ANUNCIO SOBRE ACLARACIONES FACILITADAS A LICITADORES DEL CONTRATO DE LAS “OBRAS DE EJECUCIÓN DE INSTALACIONES PARA LA AMPLIACION DE LA LINEA 11 DE METRO DE MADRID. TRAMO PLAZA ELÍPTICA - CONDE DE CASAL”, A ADJUDICAR POR PROCEDIMIENTO ABIERTO CON PLURALIDAD DE CRITERIOS (A/OBR-031770/2025)

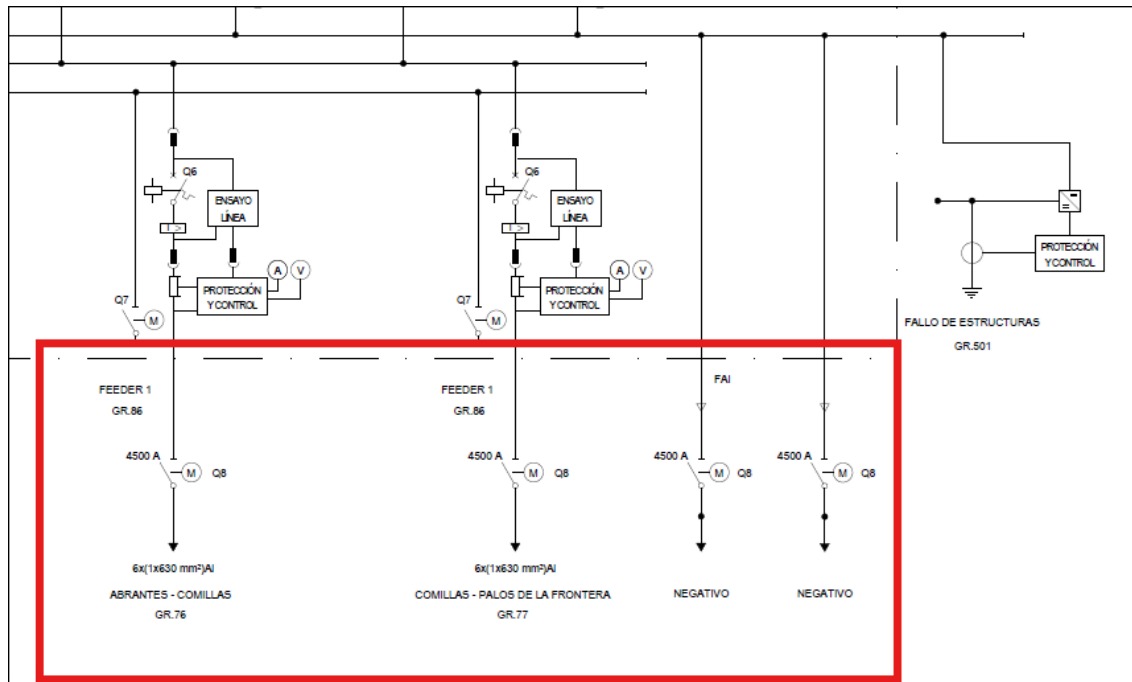
En cuanto al criterio de puntuación 1.4. DISPONER DE CERTIFICACIÓN ISO 19650, RELATIVA A ISO19650-1 E ISO19650-2, en caso de que la Empresa Licitadora no disponga de dicho certificado, ¿es válido aportarlo mediante un colaborador?

En relación con la cuestión planteada por usted, y consultada la unidad promotora del contrato, se le señala, en primer lugar, que la valoración de la concreta documentación que se aporte por los licitadores y su acomodación a las previsiones del pliego de cláusulas administrativas que rige el contrato, es función de la mesa de contratación, sin que los servicios técnicos puedan o deban pronunciarse sobre hipotéticos contenidos de la documentación que en su caso se aporte en su día por las empresas.

No obstante ello, se le indica que los tribunales administrativos admiten la posibilidad de que los certificados presentados acreditativos de la disponibilidad o cumplimiento de determinadas normas ISO sean a nombre de otras empresas (por todas, Resolución 820/2019, de 25 de julio, del Tribunal Administrativo Central de Recursos Contractuales), si bien debe acreditarse además “que la empresa titular de la certificación pondrá a disposición de la licitadora los medios que necesite para la ejecución del contrato en caso de resultar adjudicataria. Por tanto, los certificados aportados que sean titularidad de un tercero podrán ser valorados por el órgano de contratación siempre que a) sirvan para acreditar el criterio establecido en el pliego y b) se haya acreditado la disponibilidad de los medios que son objeto de la certificación por parte del licitador”.
